Stellungnahme zum Bauvorhaben KARLI von Fuss e.V., Fachverband Fußverkehr, Ortsgruppe Leipzig

Anforderungen, die das Bauvorhaben auf gesamter Länge betreffen

1. Wilhelm-Leuschner-Platz

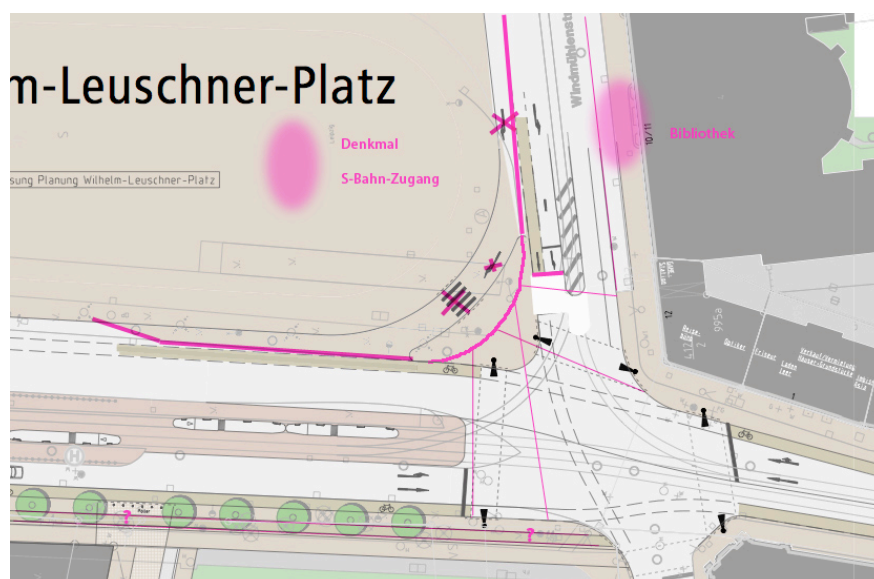
1.1 Durch eine entsprechende Ampelsteuerung soll eine komfortable Überquerung des Martin-Luther-Rings für Fußgänger ohne Warten in der Fahrbahnmitte möglich werden. Wünschenswert wäre ein längere Grünphase für Fußgänger.

1.2 Die Einmündung der Windmühlenstraße mit getrennten Fahrstreifen für rechts und für links abbiegenden Verkehr wird als für nicht notwendig eingeschätzt. Insbesondere wird die Ausbildung einer „schnellen Rechtsabbiegespur“ mit im Straßenraum separierter Fußgänger-Dreiecksinsel negativ bewertet. Auch die RAST (Kapitel 6.3.8.2) rät von diesen ab: „Dreiecksinseln in Verbindung mit Rechtsabbiegefahrbahnen oder Rechtsabbiegestreifen ohne Signalisierung sollen aus Gründen der problematischen Führung von Fußgängern und Radfahrern nur in Ausnahmefällen angewendet werden. (...) Wenn Rechtsabbiegefahrbahnen erforderlich werden, sollten möglichst Teilaufpflasterungen mit FGÜ angelegt werden.“ Eine Notwendigkeit, die einen solchen Ausnahmefall erforderlich machen würde, sehen wir jedoch keine.

Im Hinblick auf die Wiedereröffnung der Stadtbibliothek sowie der Neugestaltung des Wilhelm-Leuschner-Platzes soll die Windmühlenstraße mit geringem Querschnitt und hoher Aufenthaltsqualität gestaltet werden. So formuliert auch die EFA zu beachtende „Einflussgebiete von Infrastruktureinrichtungen mit erhöhten Anforderungen an Gehwege“ (Tab. 4) und benennt für „Museen, Denkmäler, Gebäude mit überörtlicher Bedeutung“ einen Einflussbereich mit 200 Meter Radius, für „ÖPNV-Haltestellen“ ebenfalls 200 Meter und für „Bahnhöfe“ (neuer S-Bahn-Zugang) gar einen Radius von 500 Meter. Im Bereich der Einmündung der Windmühlenstraße in die KarLi überlagern sich somit gleich mehrere Einflussbereiche (Bibliothek, S-Bahn, Freiheits- und Einheits-Denkmal). Durch die Einführung der neuen S-Bahn-Haltestelle ist eine wachsende Fußwege-Beziehung vom Leuschner-Platz zu Universität, Bundesverwaltungsgericht und Landgericht abzusehen. Vor diesen Betrachtungen halten wir die Beschleunigung des abbiegenden Verkehrs und die Rechtsabbiegespur für falsch. Hingegen sollen die Fußgängerquerungen großzügig dimensioniert werden.

Aus Sicht des Radverkehrs ist zu ergänzen: Das schnelle Abbiegen des MIV würde zur Gefährdung der Radfahrer in der Straße „Wilhelm-Leuschner-Platz“ führen: Die Radfahrer werden dort auf dem Radstreifen links des einbiegenden Verkehrs geführt - somit würden Radfahrer also zugleich links als auch von rechts einbiegenden Fahrzeugen überholt.

1.3 In stadtauswärtiger Richtung ist am Fahrbahnrand eine eigene Radspur vorgesehen. Der Bedarf für die zweite, parallele Radspur (auf dem Gehweg) erklärt sich nicht. Eine Radspur ist sicher ausreichend und die betreffende Fläche wäre in Gänze als Fußweg auszuweisen.

2. Abschnitt Windmühlenstraße – Härtelstraße

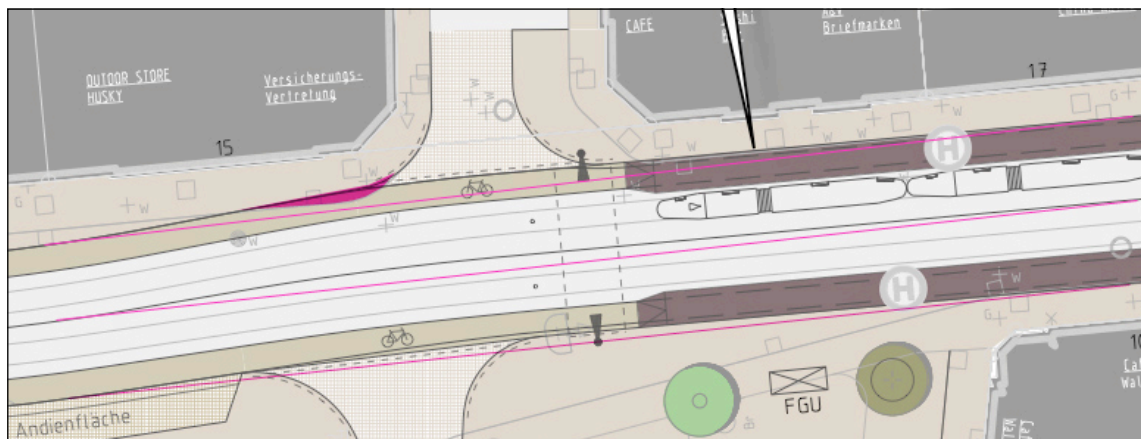
2.1 Auf der Ecke der Einmündung der Härtelstraße, Hausnummer 15, rückt der stadteinwärtige rechte Fahrbahnrand sehr eng an die Bebauung heran. Durch eine Verschiebung der Haltestelle Münzgasse in Richtung Westen, bzw. mit einer geringfügigen Korrektur deren Ausrichtung (Winkel) könnte die nach vorliegendem Planungsstand entstehende Engstelle im Fußgängerbereich vermieden werden. Auf der westlichen Straßenseite ist ausreichend Platz für die vorgeschlagene Verschiebung der Fahrbahn.

2.2 Auf der östlichen Straßenseite ist die Einrichtung von fünf Stellplätzen vorgesehen. Wir plädieren auf diese Stellplätze zu verzichten, statt dessen Fahrradstellplätze vorzusehen. In diesem Bereich mit mehreren kleineren Geschäften ist insbesondere eine Gehwegbreite von wenigstens 3,3 Meter (entsprechend EFA) zu erzielen.

Die Andienfläche auf der westlichen Straßenseite soll an deren stadteinwärtigen Stirnseite durch Fahrradbügel eingegrenzt werden, um sowohl weitere Stellplätze für Fahrräder darzustellen als auch um ordnungswidriges Gehwegparken (in „Erweiterung“ der Andienfläche) zu unterbinden.

Bestehende Situation: Die Nutzung der ohnehin unkomfortablen Gehwegbreite wird durch Verkehrsschilder, abgestellte Fahrräder, Aufsteller und Auslagen zusätzlich eingeschränkt.

>> Durch die vorgelegte Planung bliebe diese Raumaufteilung an dieser Stelle im Prinzip so bestehen – nur um fünf Stellplätze zu organisieren. Statt dessen soll der Raum der jetzigen Stellplätze für mehr Gehwegfläche und für Fahrradbügel genutzt werden.

4. Abschnitt Riemannstraße – Hohe Straße

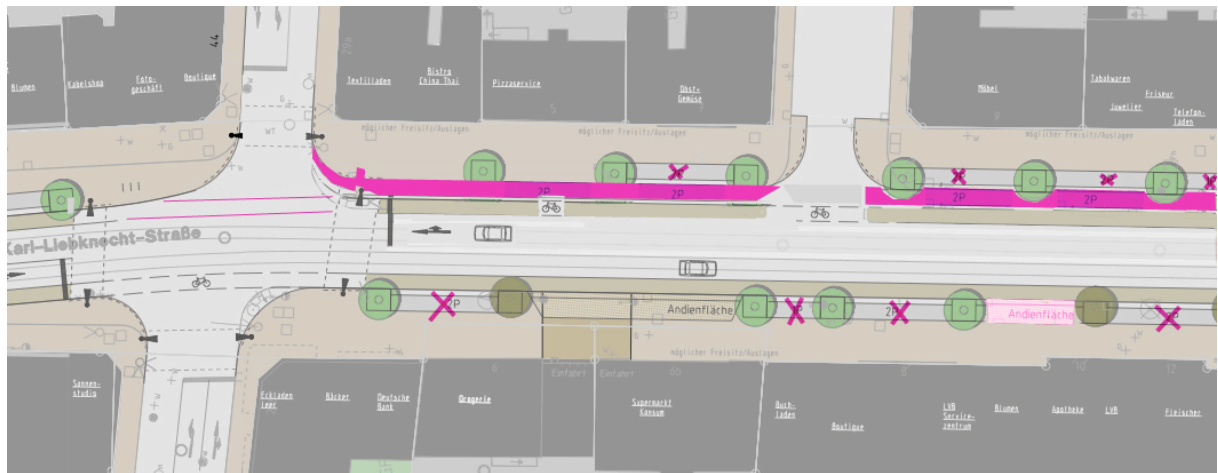
4.1 In diesem Abschnitt richtet sich die grundlegende Kritik gegen die stark reduzierten Seitenraumbreiten (Stellplätze zählen nicht zum Seitenraum), wie es der vorgelegte Entwurf vorsieht. Entsprechend diesem würde zwar:

Allein der Raum für Fußgänger und für Geschäftsauslagen und Freisitze etc. wird durch diesen Entwurf drastisch reduziert. Für diesen Abschnitt der Planung kann somit nicht von einem ausgewogenen Kompromiss gesprochen werden. Viel mehr muss betont werden, dass die Aufenthaltsqualitäten und jene Funktionen, die diese Straße eben als ein mehr als bloße Verkehrsstrasse und Durchgangsraum auszeichnen, durch diese Planung reduziert würden. Diese negativen Auswirkungen hingegen würden grundlegend entschärft, sobald auf das einseitig separierte Bahngleis verzichtet wird. Dies erscheint durchaus vertretbar und steht der beabsichtigten Beschleunigung der Straßenbahn nicht entgegen. Dies, da die stadteinwärts fahrende Straßenbahn ja unmittelbar vor diesem Abschnitt an der als überfahrbarem Kap ausgebildeten Straßenbahnhaltestelle mit Ampelsteuerung steht und der MIV hinter der Straßenbahn wartet. Somit kann durch die Ampelregelung der Straßenbahn die bevorrechtigte Verkehrsraumfreigabe dargestellt werden, wodurch diese also von hier ab als „Pulk-Anführer“ stadteinwärts fährt (– genau gleich, wie dies ab der Haltestelle Münzgasse in dem Planentwurf vorgesehen ist).

- Erhalt der jetzigen Gehwegbreiten und des jetzt vorhandenen Raumes für Aufenthalt und Verweilen, für Freisitze, Geschäftsauslagen, etc. wird möglich.
- Der Seitenraum bleibt frei von „Stehzeugen“; PKW-Stellplätze (stadteinwärts) sollen (wenn überhaupt) auf der Fahrbahn angeordnet werden.
- Die Parkdauer sollte auf 30 Minuten beschränkt werden, um so die Fläche für Anlieferung freizuhalten. Auch wäre eine Freigabe der Stellplätze erst ab Nachmittag denkbar (bis 12 Uhr Fläche für Anlieferung; ab 12 Uhr Kurzzeitparken).

4.2 Die geplanten Stellplätze auf der stadtauswärtigen Seite sollen sämtlich entfallen, um den Seitenraum in diesem wichtigen, mit vielen Geschäften besetzten Abschnitt der Karl-Liebknecht-Straße in bisherigem Umfang für Aufenthalt und Bewegung der Passanten und Fußgänger zu erhalten. Beispielsweise wird die Fläche der beiden geplanten Parkplätze auf Höhe der Haus-Nr. 6 (Drogerie) heute bereits für Fahrradstellplätze genutzt, wobei die vorhandenen Fahrradbügel nicht ausreichen. Vor dem Hintergrund der erklärten Zielsetzung, den Anteil des Radverkehrs am Modal Split zu steigern, sind bei dieser Straßenumgestaltung prioritär Fahrradstellplätze zu organisieren, die sich in die räumlichen Gegebenheiten auch kleinteiliger einpassen lassen.

Zu überprüfen wäre die Einführung einer zweiten Andienfläche.

Auf Höhe der Haus-Nummern 10 und 12 (Eingang LVB) rückt die Hauswand um 1,15 Meter weiter in den Straßenraum vor. Dieser verringerte Seitenraum soll bei der Organisation der Andienfläche und (Fahrrad)Stellplätze möglichst freigehalten werden.

a) Mit Verzicht auf den separierten Gleiskörper gibt es keine Notwendigkeit, den östlichen Bordstein zum Rand hin zu verrücken. Somit wäre der Erhalt der das Straßenbild prägenden Platane auf Höhe Haus-Nr 13a (Bäcker) möglich. Dieser ca. hundert Jahre alter Baum hat den stattlichen Stammumfang von 2,30 Meter (gemessen in 1 Meter Höhe) und hat bereits die tiefgründige Erneuerung der Straße in den 1970er Jahren überstanden. Was damals möglich war, sollte doch auch heute gelingen! Dieser Baum wird die nächsten fünfzig Jahre für das Straßenbild dringend benötigt – solange wird es dauern, bis die neu gepflanzten Bäume nennenswert bildwirksam werden. Die Fußgängerfurt müsste gegenüber dem Entwurf etwas nach Süden verschoben werden, wozu ausreichend Raum vorhanden ist.

b) Platanen (und Linden) sind Herzwurzler, deren Wurzeln in der Regel nicht sehr weit reichen und eine in alle Richtungen verzweigte Hauptwurzel ausbilden. Somit besteht durchaus eine Chance, dass die jetzt vorhandenen Bäume auch nach der Baumaßnahme noch stand-sicher sind. Die in dem vorgesehenen Bauabschnitt vorhandenen Linden stammen aus der Zeit um 1987 und besitzen inzwischen einen Stammumfang zwischen 84 cm und 100 cm (in 1m Höhe). Die Kronenaus-bildung ist unterschiedlich. Einige scheinen wenig vital, andere hingegen haben bereits eine das Straßenbild prägende Wirkung erreicht. Daher plädieren

wir, den Ersatz der Linden noch einmal im Einzelfall zu überprüfen – nicht zuletzt vor dem Hintergrund, dass nur ca. 26% der Straßenbäume in Leipzig ein Alter von über 50 Jahren besitzen, Straßenbäume aber erst ab etwa diesem Alter die Erscheinung einer Straße wirkungsvoll mitprägen.

5. Abschnitt Hohe Straße – Paul-Gruner Straße

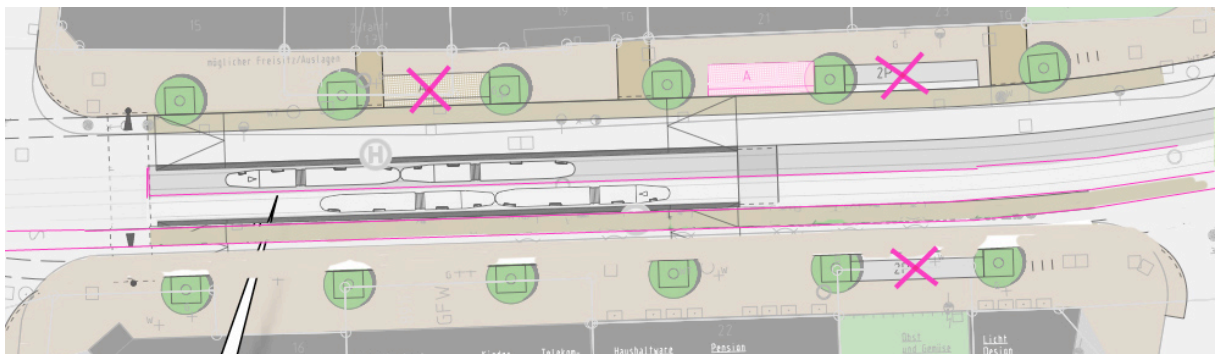
5.1 Durch die Ausbildung der neuen Haltestelle werden die Gehwege verschmälert – in etwa um die Breite der neuen Fahrradstreifen. Der Fahrbahnbereich (mit Radstreifen) wird also in diesem Abschnitt auf Kosten reduzierter Gehwegbreiten ausgeweitet. Die heutige Gehwegbreite könnte zumindest auf der westlichen Straßenseite erhalten werden, wenn auf den besonderen Bahnkörper in stadtauswärtiger Richtung verzichtet wird. Wir sehen keine zwingende Notwendigkeit für diesen Bahnkörper, da die Straßenbahn bereits ab der Haltestelle Münzplatz ausschließlich auf straßenbündigem Gleis geführt wird und damit sicher an der Pulkspitze fährt. Zwischendurch einbiegender Verkehr kann problemlos in Richtung Süden abfließen, so dass kein Rückstau im Bereich der neuen Haltestelle Hohe Straße zu erwarten ist. Im Haltestellenbereich wird dann – ebenso wie am Münzplatz – nur die Radfahrbahn angehoben. Ab der Paul-Gruner-Straße schwenkt dann die Kfz-Fahrspur neben das Gleis. Ein möglicher Erhalt der Bäume sollte für jeden einzelnen noch einmal überprüft werden.

5.2 Die Andienfläche auf Höhe Haus-Nr. 17 erachten wir für sehr störend an dieser Stelle, da hier die Fahrgäste auf die Straßenbahn warten, sowie ein- und aussteigen (Der ein- und ausparkende Lkw fährt dann durch die Gruppe der wartenden Fahrgäste?). Diese soll daher südwärts verschoben werden, z.B. auf Höhe Haus-Nr. 21 oder Nr. 23. Die Breite der Andienfläche ist auf das geringst mögliche Maß zu reduzieren.

5.3 Auf die jeweils zwei Stellplätze im Gehwegbereich zu beiden Seiten soll verzichtet werden, da diese die Gehwegbreite noch einmal weiter einschränken. Zudem ist zu befürchten, dass durch diese „offiziell eingeführten“ Stellplätze auch im anschließenden Straßenverlauf die Gehwege zum Abstellen von PKW's okkupiert werden (ordnungswidriges Gehwegparken). Hingegen werden Fahrradstellplätze auch in diesem Bereich benötigt. Im Bereich des Ein- und Ausstiegs lassen sich diese schwerlich anordnen.

5.4 Die Ausbildung des Gleiskörpers als Rasengleis erachten wir in diesem Teilabschnitt als äußerst ungünstig. Es handelt sich um eine Straße mit beidseitigem Geschäftsbesatz und dementsprechend hohem Querungsbedarf. Die RAS 06 fordert in Kapitel 5.2.7 (Örtliche Geschäftsstraßen) die Gewährleistung einer linearen Überquerbarkeit. Dieser Anforderung genügt das Rasengleis nicht.

6. Kreuzung Paul-Gruner-Straße / Karl-Liebknecht-Straße

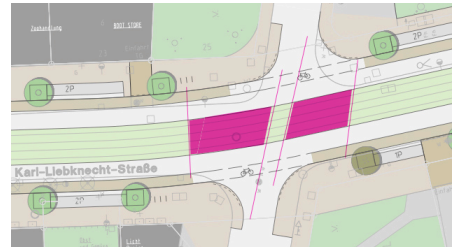
6.1 Hier wird durch die Planung die durch Fußgänger zu überquerende Fahrbahnbreite deutlich erhöht, insbesondere im südlichen Kreuzungsbereich (ca. + 5 Meter). Aus Perspektive der Fußgänger (einer alternden Gesellschaft) ist dies als eine Verschlechterung herauszustellen.

6.2 Bei einer Ausführung des separierten Gleiskörpers als Rasengleis in diesem Kreuzungsbereich wäre die Wegebeziehung der Paul-Gruner-Straße über die Karl-Liebknecht-Straße hinweg unterbrochen. Für Fußgänger und Radfahrer muss eine Überquerung dieser Kreuzung in alle Richtungen möglich bleiben. (vgl. 5.4)

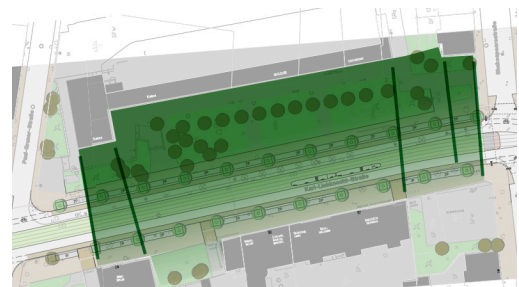
7.2 Auf der westlichen Seite sieht der Entwurf vor, alle vorhandenen Bäume zu fällen, um dann an beinahe den selben Stellen Neupflanzungen vorzunehmen. Dies ist bei schlechter Kronenbildung vertretbar. Der mögliche Erhalt jedes einzelnen Baumes sollte jedoch im Einzelfall noch einmal überprüft werden. Insbesondere muss sich die Anordnung der Stellplätze nach den vorhandenen Bäumen richten (also die Stellplätze in die vorhandenen Lücken einpassen). Es dürfen nicht Bäume gefällt werden, bloß weil sie nach einem Stellplatz-Schema am vermeintlich falschen Platz stehen.

7.3 Die östliche Straßenseite wird durch die Planung sehr deutlich überformt. So werden sämtliche bestehenden Bäume gefällt. Dieser Eingriff könnte durch eine Aufwertung der Grünfläche zu einem grünen Platz ausgeglichen werden. Diese Gestaltung sollte den gesamten Raum einbeziehen und als zusammengehörenden, durchgängigen Platz lesbar und erfahrbar machen. Dies könnte die negativen Effekte der Straßenverbreiterung auffangen. Nicht zuletzt sollte mit der Gestaltung die östliche Ladenzeile eine Aufwertung erfahren und damit diesen Abschnitt der KarLi attraktiver machen.

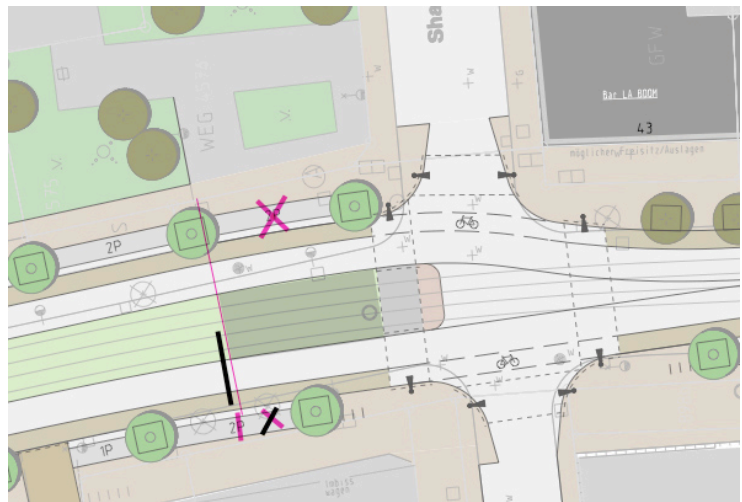
7.4 Die beiden zur Ecke Shakespearestraße am nächsten gelegenen Stellplätze sollen aus räumlichen Gründen entfallen, um so eine großzügige Überquerung zu ermöglichen, was wiederum einer Aufwertung der östlichen Straßenseite / Ladenzeile zuträglich wäre. Die Haltelinie für den stadtauswärtigen Verkehr müsste hierzu um einige Meter nördlich verschoben werden und der Querungsbereich in entsprechender Breite markiert werden.
